Engineering Change Notice(ECN)

ECN-I-2604-13(Scan Robot Motor 단종에 의한 사양 변경)

(Specification change due to discontinuation of Scan robot Motor)

IMP R&D Center

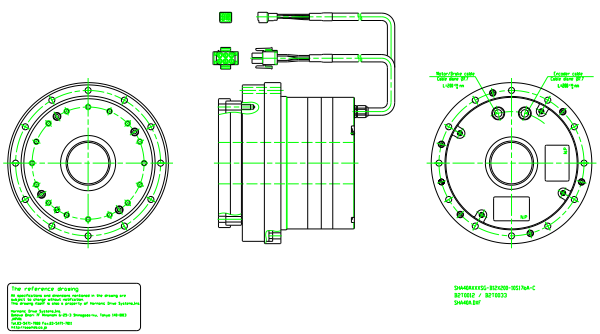
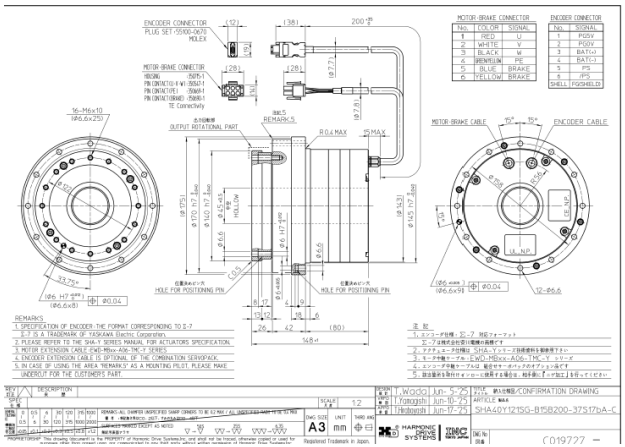
구분	변경 전	변경 후(사양 변경)	비고
IF 보드	구형 내장 IF 보드	신규 IF 보드 탑재	성능/사양 차이 없음
백업콘덴서	콘덴서 탑재	콘덴서 미탑재	부품 단종에 따른 삭제

1) 내장 IF 보드 변경 : 사양 변경 없음

2) 콘덴서 미탑재 : 전원차단 및 재인가시 무조건 알람 클리어 필요
